（仮称）白山三ヶ野太陽光発電事業
環 境 影 響 評 価 準 備 書
補 足 説 明 資 料

令和 6 年 1 2 月

パシフィコ・エナジー白山合同会社

太陽電池部会 補足説明資料 目次

7. 対象事業実施区域内の流出経路について【準備書 P28-30、P44 要約書 P34】

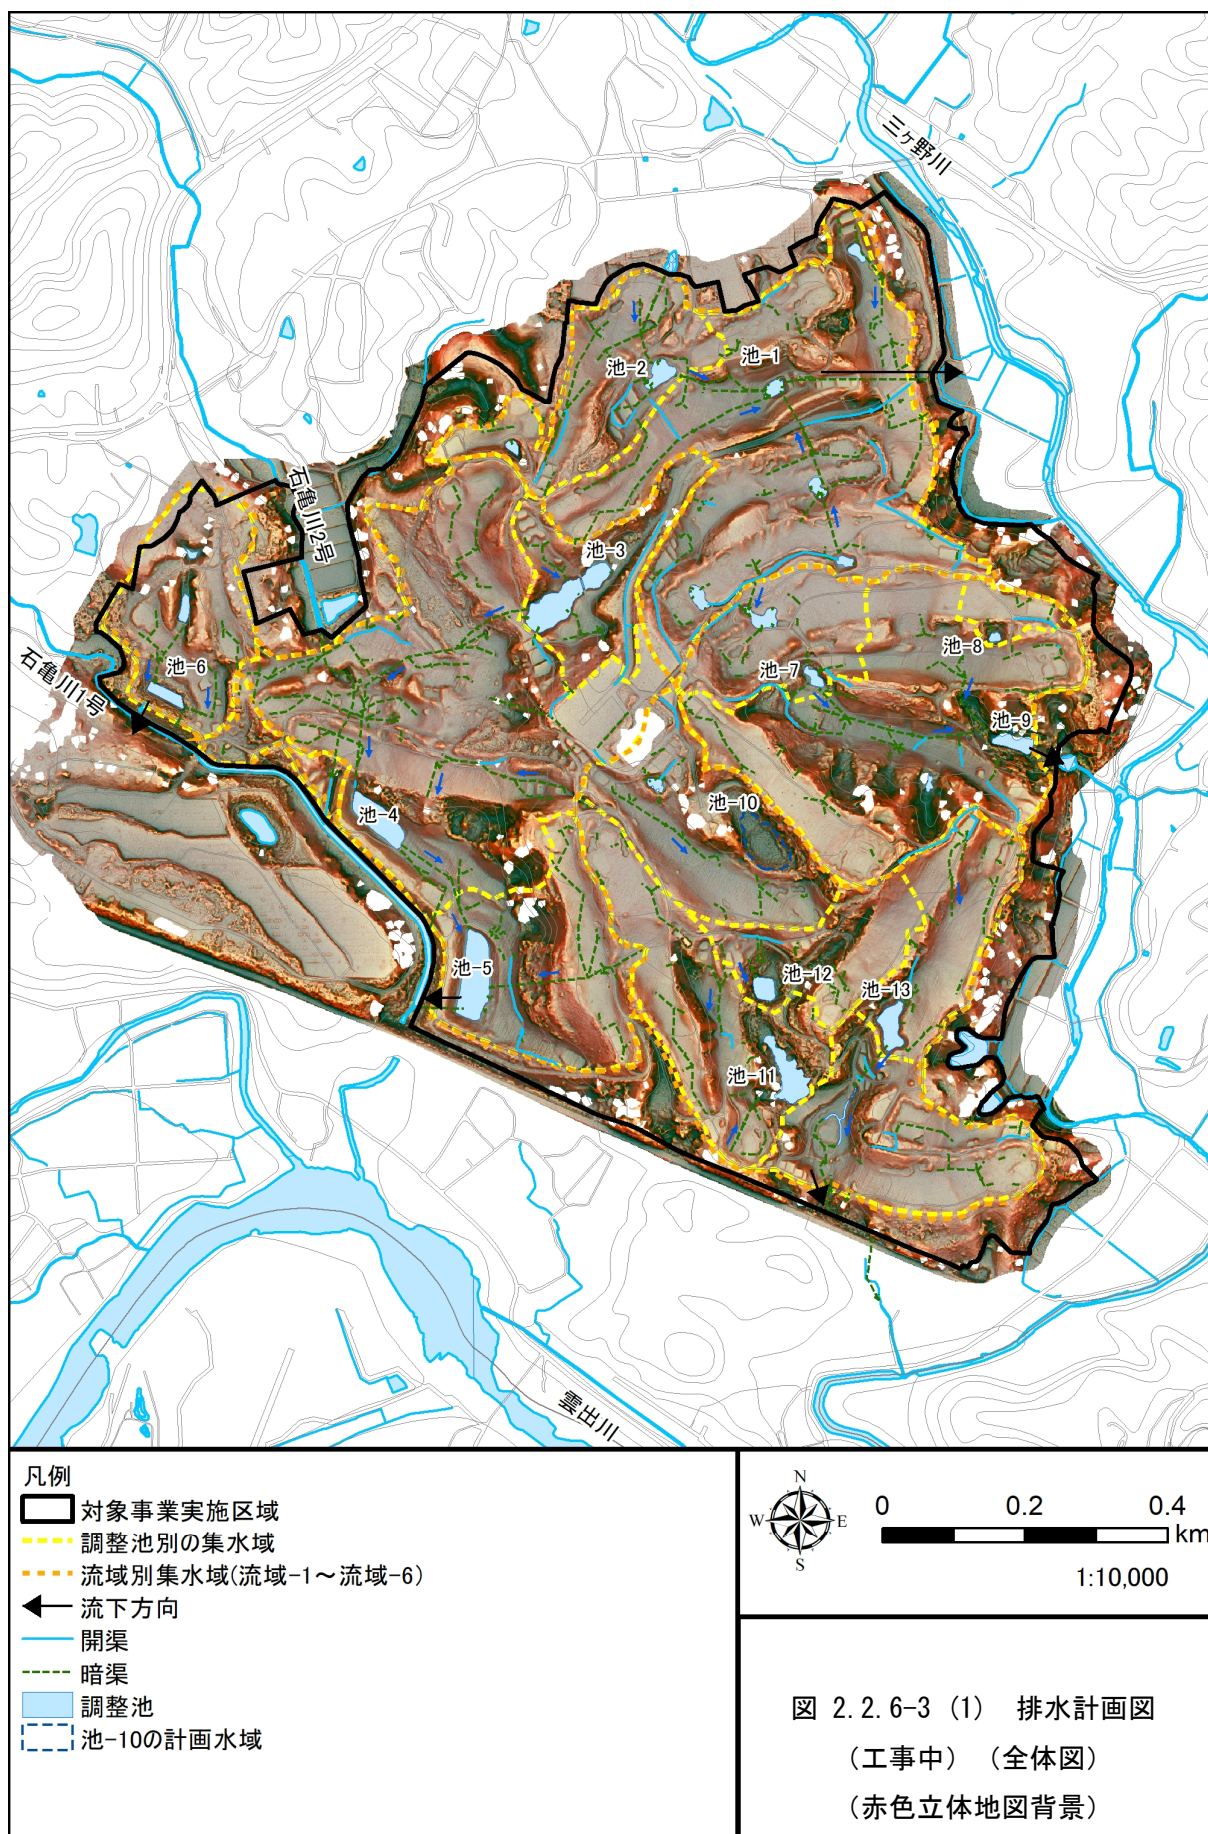
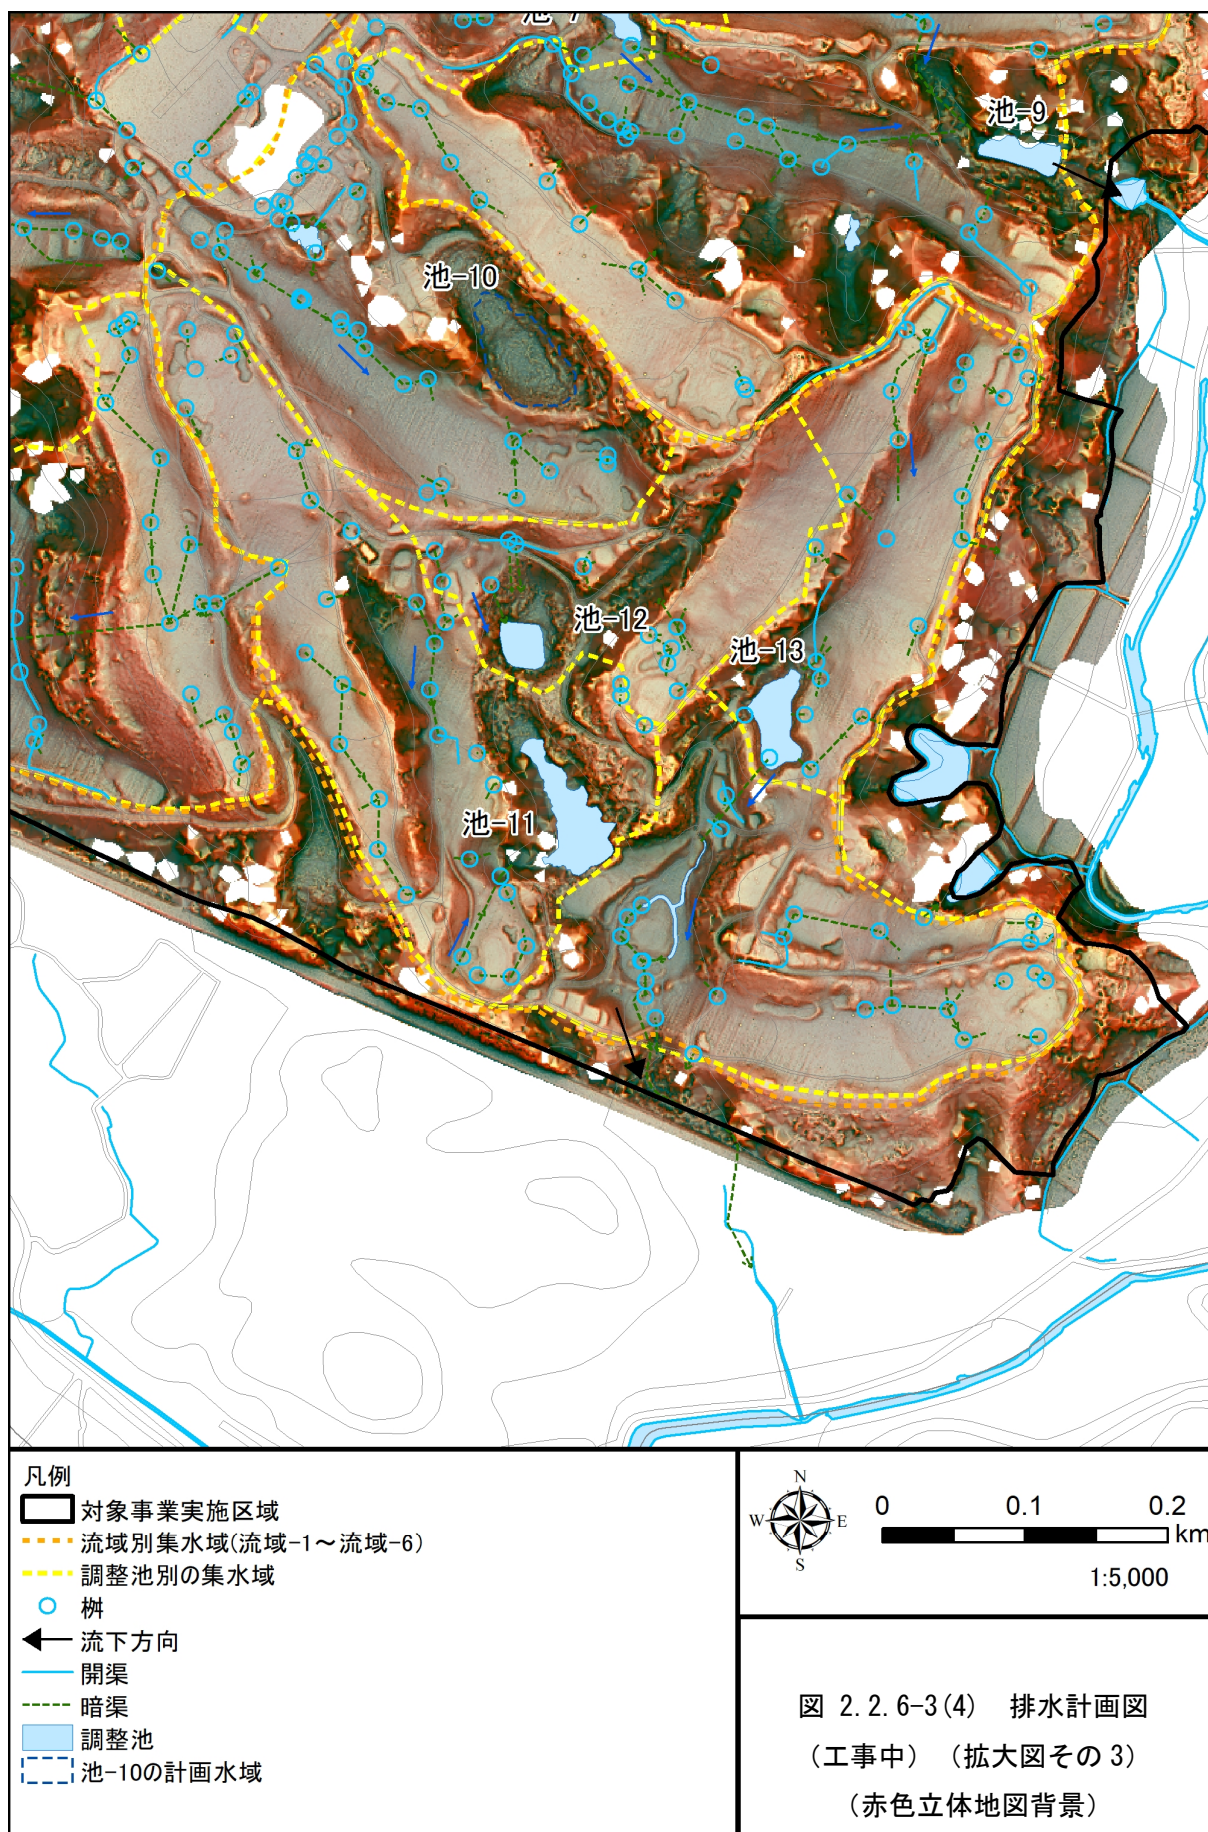
排水方向において、池3および池13の排水方向が不明である。これらの池の集水面積は比較的大きくなっている。とくに、池13については、南側ではなく、東側に流出するように地形図でみれる。池3については、石亀川1号ではなく、石亀川2号に流れるようにみえる。詳細な地形図、航空機レーザー計測結果などもふくめて、流れの方向や地形の検討が必要と思われる。

準備書2-42で記載されている点と、流域の流出経路について、このとおりでいいのかより詳細な情報が必要である。

池3からの排水は、暗渠により流域2へ排出され、池4から池5を経て石亀川1号へ排水されます。池13からの排水は、暗渠を経て対象事業実施区域の南側へ排出されます。

図2.2.6-3について、地形の状況も把握できるよう、計測データをもとに作成した赤色立体地図を背景にして、各池からの排水方向を図中に記載した図を次ページ以降に示します。これらの図を評価書に記載します。

12. 盛土計画（谷埋め盛土）について【準備書 P38】

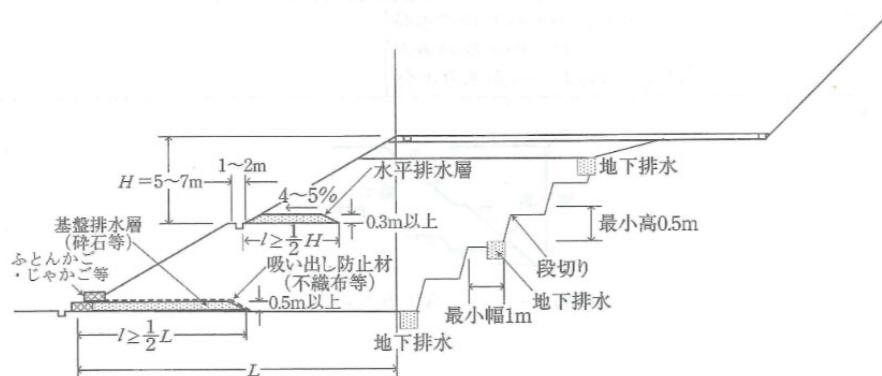
盛土Hについては、谷埋め盛土となる。谷幅が狭いことなどから、通常に流水がなくとも、降雨時には表流水が発生するような谷となる。このような箇所では、盛土をした場合、現在の地形と盛土境界面に地下水が形成されやすい。盛土表面の排水処理を行っても、周辺からこの谷への地下水流動系が存在することが予想され、盛土が不安化しやすい懸念がある。とくに、盛土量は20293m³である。この盛土の直下流部には池11があり、隣接して池12がある。これらの調整池の容量は、池11が3480m³、池12は3215m³であることから、盛土の約30%の土砂が下流へ流動化（土砂流化）した場合、それぞれの池は完全に埋まることが試算され、さらに下流への被害が発生する可能性もある。当該地域が多雨地域であることなども考慮すると、このように谷埋め盛土については、避けるべきである。すなわち、このような場所での盛土実施せずに、原地形を残すなどの計画の見直しも含めた、検討が必要である。

ご指摘の通り、Hは狭小な谷であり表流水のみならず、盛土境界面への浸透水の懸念がある且つ、万が一土砂が池に流れ込んだ際、下流の池は完全に埋まる試算となります。

そのため、万が一にもそのような事態にならないよう、より安全な設計に努めればと考えております。

上記に加え多雨地域についてのご指摘ですが、道路工 盛土工指針において、雨水・浸透水の影響を受ける盛土についての記述があり、「解図 4-3-3 降雨や浸透水の作用を受けやすい盛土断面の排水対策例」に基づき、設計を検討致します。つきましては、土砂流化防止の為に段切りの実施、排水層の設置などを設置し、安全な設計に努めます。評価書においては、以上の検討結果を反映いたします。

16. 年降水量データについて【準備書 P57-58 要約書 P33】

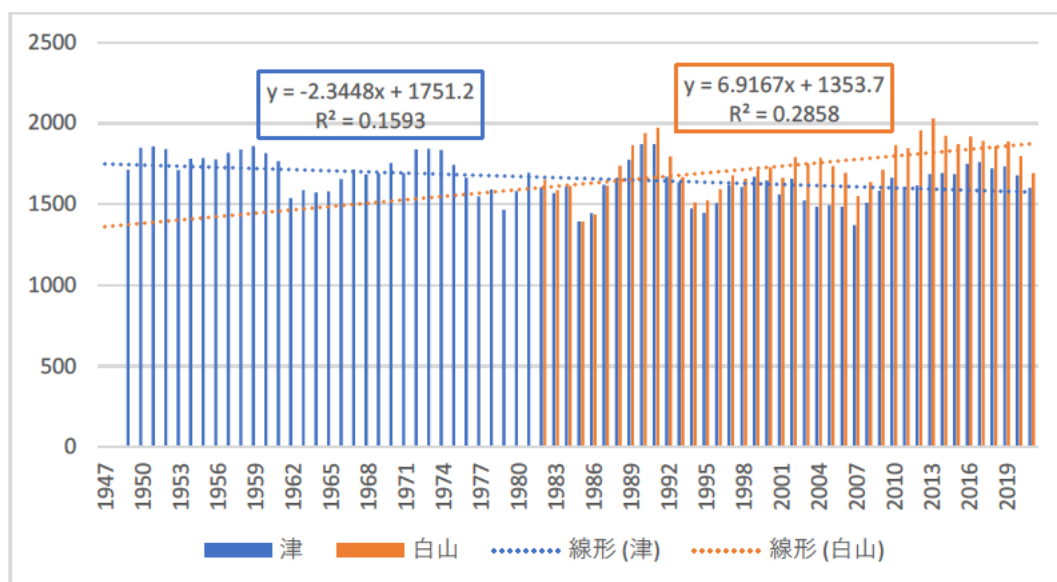
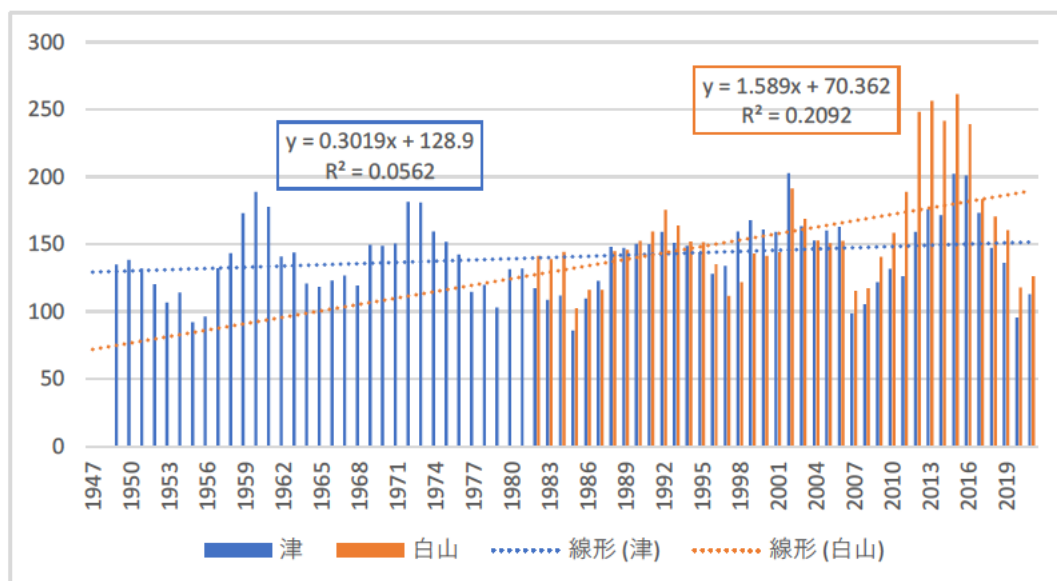
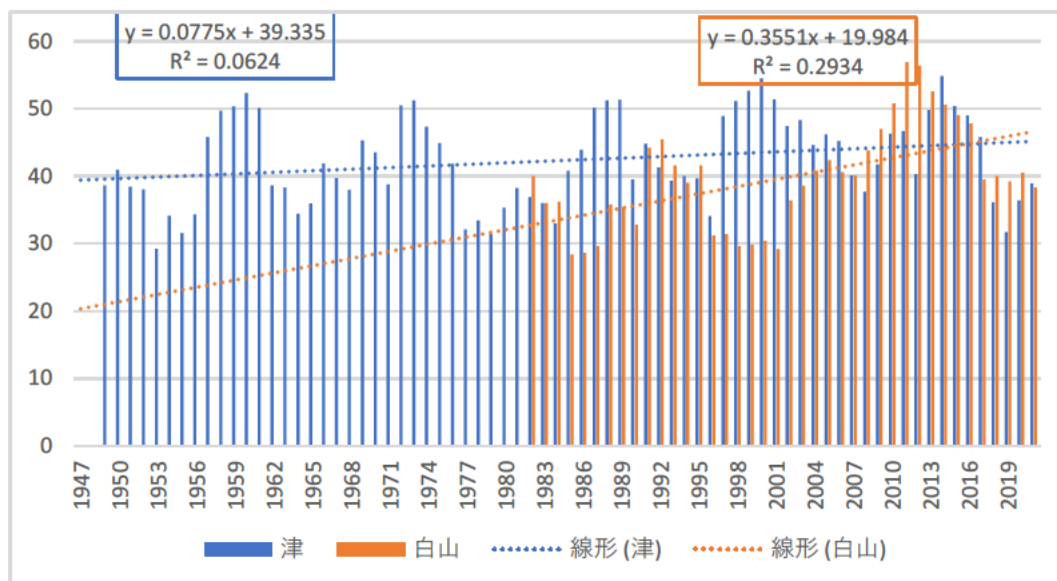
年降水量について平年値のみを記載されているが、気候変動など考慮すると過去10年程度の最大値と最大値も重要となる。また、日最大と日平均の降雨発生傾向の検討も必要である。たとえば、アメダスの津のデータをみても、最近10年の年降水量については1300ミリから1900ミリと違いがある。また、日最大降雨については、80ミリから300ミリと大きな違いがある。状況を把握・検討するにはこのような降雨特性を十分に吟味する必要がある。

本地域の降雨特性について把握するため、「3.1.1(1) 気象の状況」(p58～)に津地方気象台、白山、笠取山における過去10年間の年降水量及び日最大降水量の推移を示す表を追加します。

なお、水質の予測に用いるための気象の整理は12章(p526-532)で行っています。近隣の津及び白山について、観測開始以降の年降水量、日最大降水量、時間最大降水量について傾向を分析しましたが、下図に示すとおり、顕著な増加もしくは減少の傾向はみられませんでした。そのため、今後20年程度の期間を想定した場合、現状の降水量の変動の範囲を大きく逸脱する可能性は小さいと考えています。予測に当たっては、過去10年間の白山地域雨量観測所における最大降雨強度である55mm/hを「局所的な強雨」として予測を行っており、対象事業実施区域の降雨特性を反映できていると考えています。

図 12.1.2-4
水質予測地点等位置図(工事中)

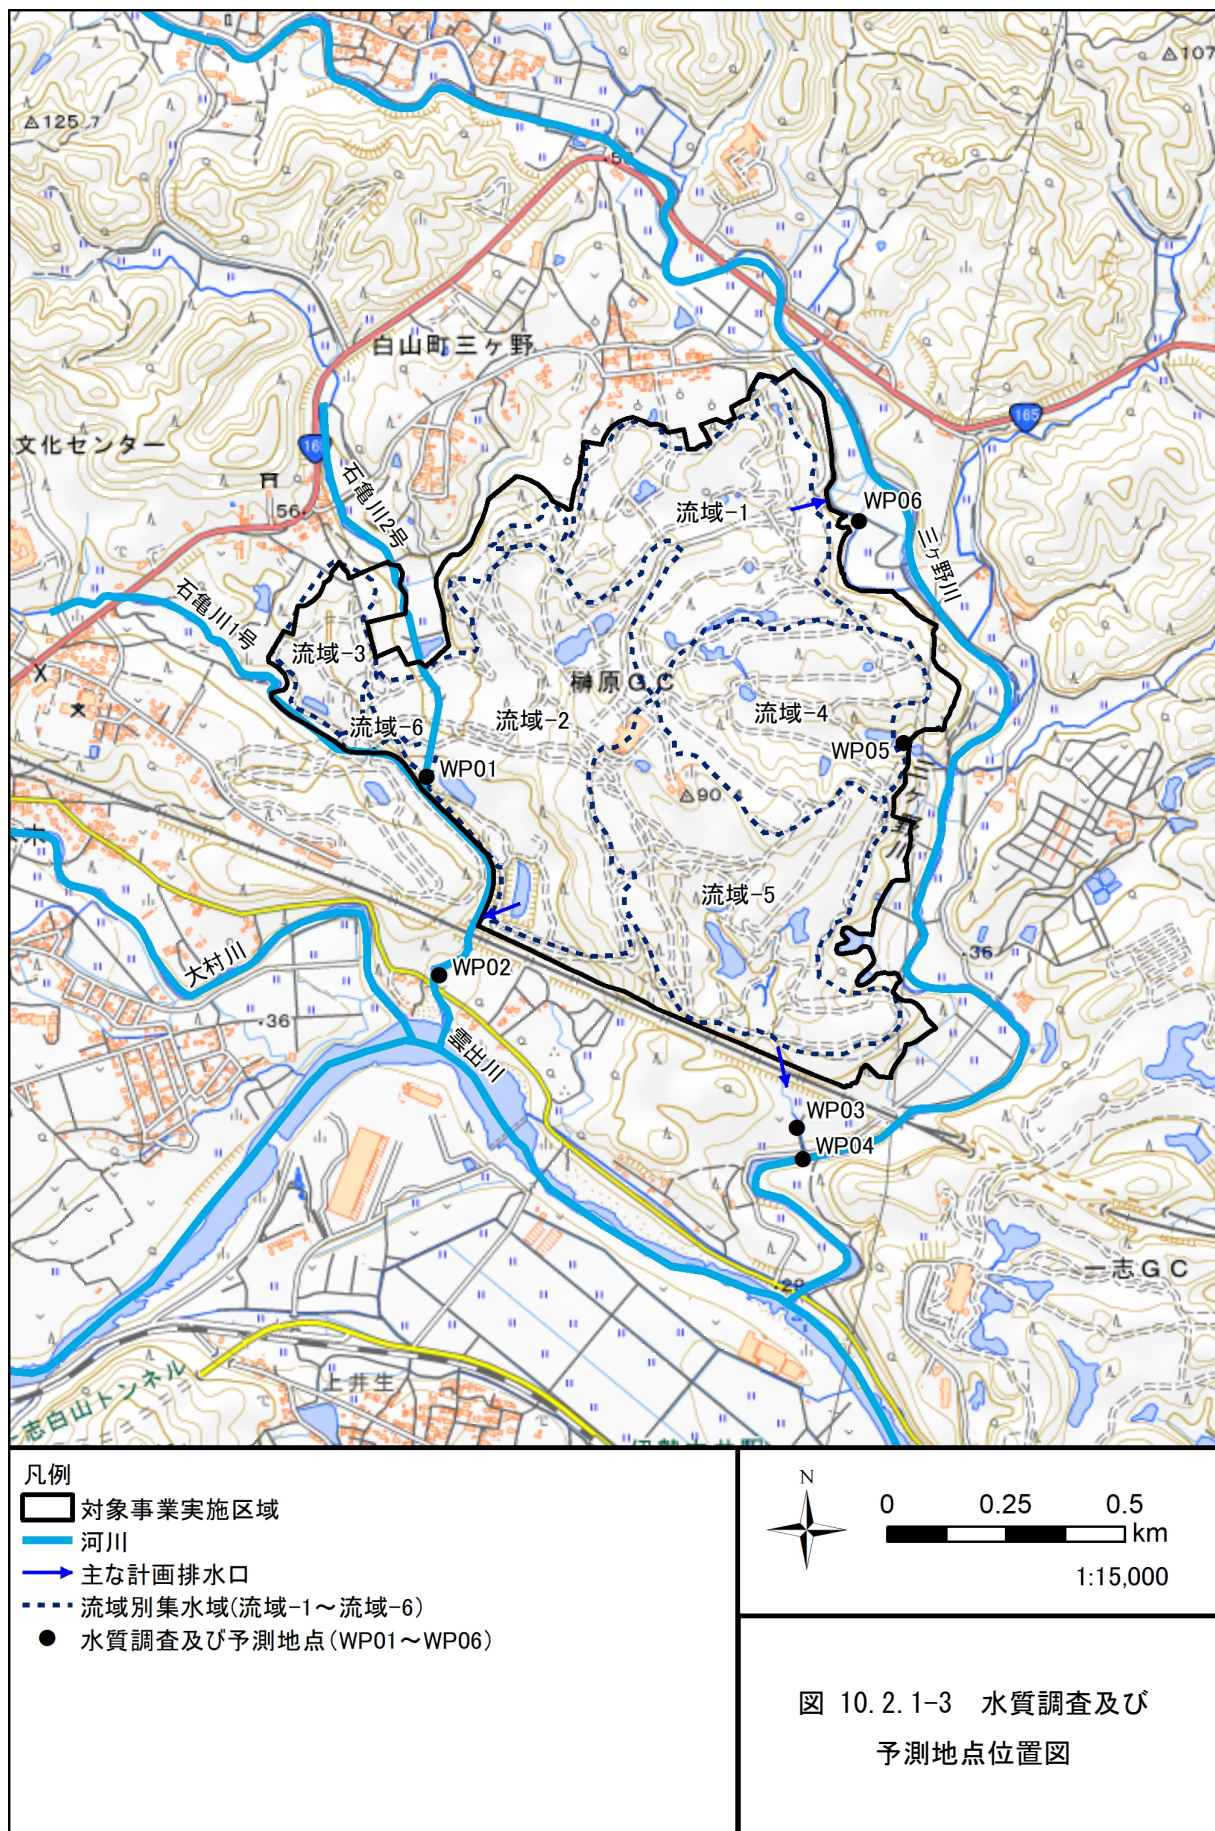
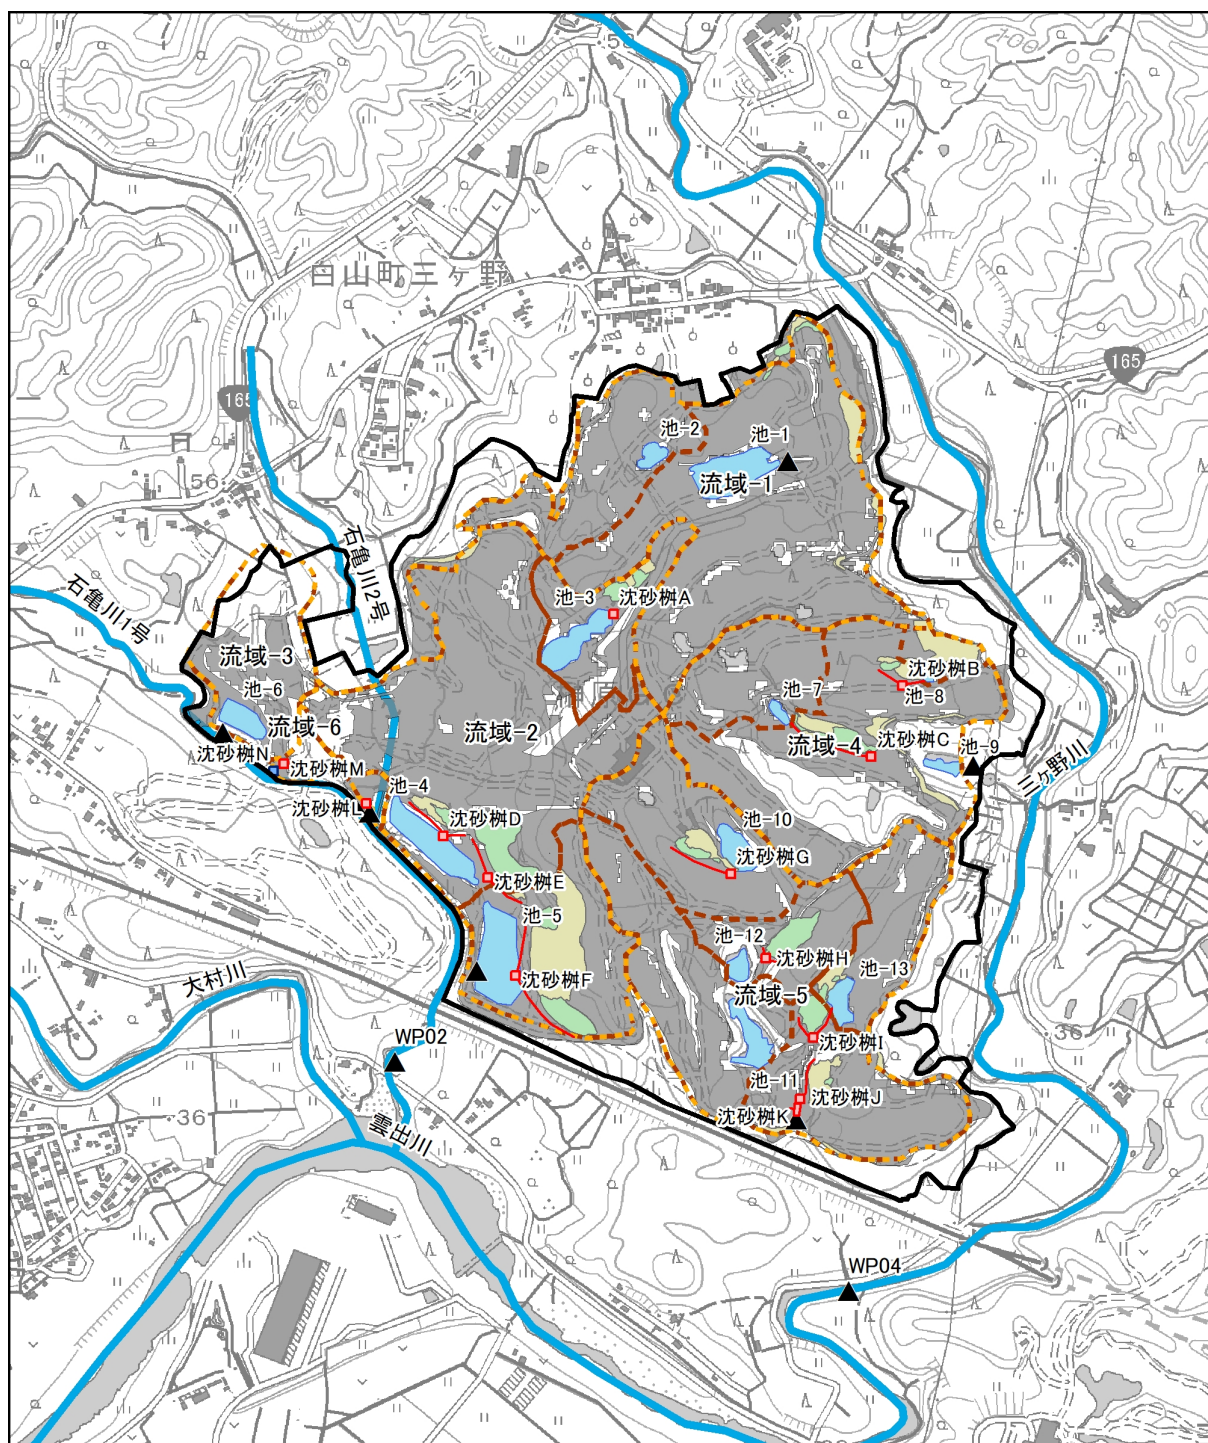
図の凡例に「→ 主な計画排水口」とあることから、この矢印が流域からの主な排水場所であることが初めて分かり、調査地点に選定した理由が納得できました。前出の「図10.2.1-3水質調査および予測地点位置図」(p.366)には6つに分けた流域が明示されていませんでした。また、調査地点の設定根拠(表10.2.1-12)にも流域区分と調査点の関係が言及されていませんでした。調整池に関する図2.2.5-2でも指摘したように、域内および域外への水の流れを早い段階で明示することによって、計画排水口あるいは大きな矢印の意味が分かりやすくなると思います。表現の仕方や記述する順番などを工夫し、読者にとって分かりやすい図書となるようにして下さい。

なお、図12.1.2-4(p.520)の図は判読し難い図面になっています。分かりやすい図面にして下さい。

図10.2.1-3については、流域境界及び流域名称を追加して、わかりやすく修正しました。

図12.1.2-4については、現在網掛けで表現している流域境界を、線のみで表示するようにし、わかりやすく修正しました。

修正した図を次ページ以降に示します。これらの修正結果を評価書に記載します。
